柏都市計画下水道(柏市第3号公共下水道) の変更について

令和6年12月23日
担当課:下水道工務課

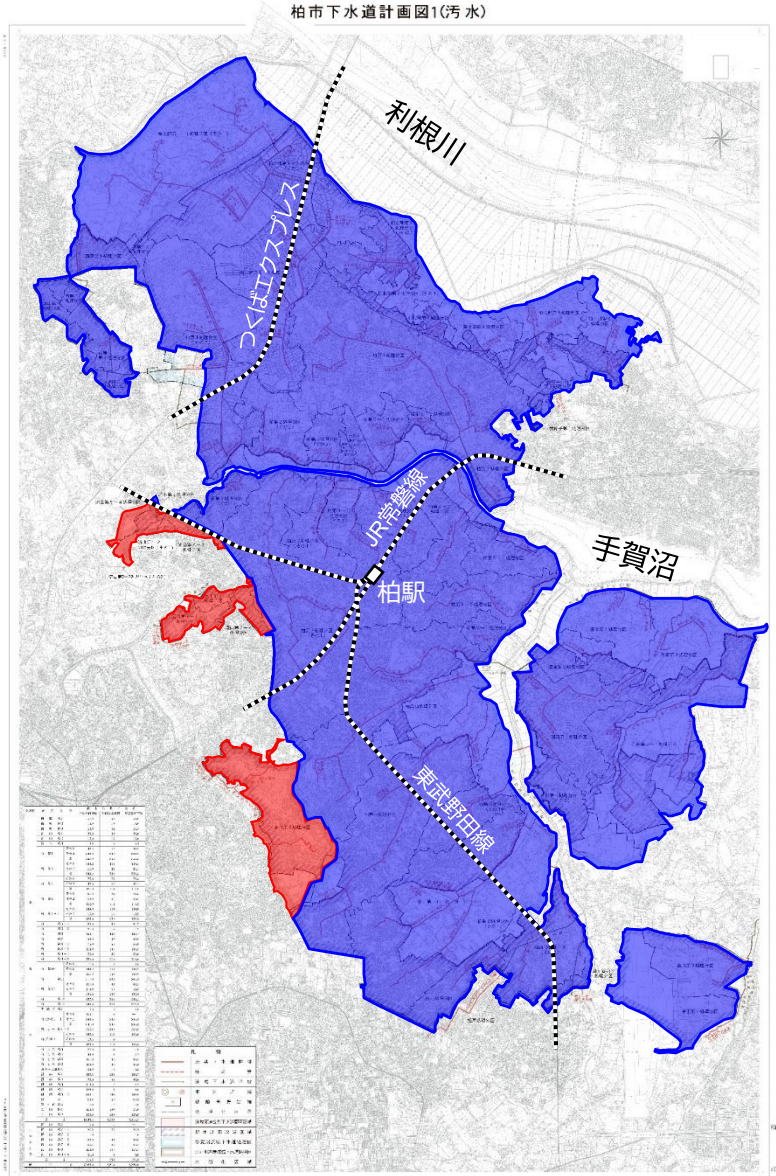
(1)排水区域の変更

■ 手賀沼処理区 2haの追加 (右図:①~④)

- ・福祉施設, 事務所, 戸建住宅 8件
- ・前原町会の一部 1箇所

【決定面積】 5,284ha ⇒ 5,286ha

(2)雨水幹線の形状変更

■ 水路の幅を変更 (右図:青ライン)

対象:大津川左岸第6号雨水幹線

【変更前】

上底:13m ×下底:10.5m×高さ:2.5m

【変更後】

上底:12.5m×下底:10m ×高さ:2.5m
